VW

Tiguan

Wszystkie pojazdy wyprodukowane w roku 2009

Silnik kontynuuje pracę po wyłączeniu zapłonu.

Rysunek 1.

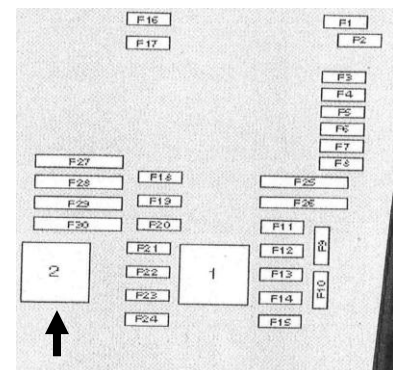
Jeżeli w wymienionych pojazdach klient zgłasza, że silnik kontynuuje pracę po wyłączeniu zapłonu, możliwą przyczyną jest uszkodzenie przekaźnika 2 (sterownik silnika). Przekaźnik 2 sterownika silnika znajduje się w skrzynce bezpieczników/na płycie przekaźnikowej (komora silnika).

Przekaźnik jest umieszczony w skrzynce bezpieczników we wskazany sposób. (Patrz rysunek 1/strzałka).

W związku z tym oferowany jest zmodyfikowany przekaźnik o numerze części zamiennej: 7 M0 951 253 A.

Wskazówka: dodatkowo sprawdzić odpowiednie połączenia z masą. Nieprawidłowe połączenia z masą (pozostałości lakieru, korozja itd.) mogą powodować zakłócenia lub problemy z napięciem w połączeniu ze sterownikiem silnika.
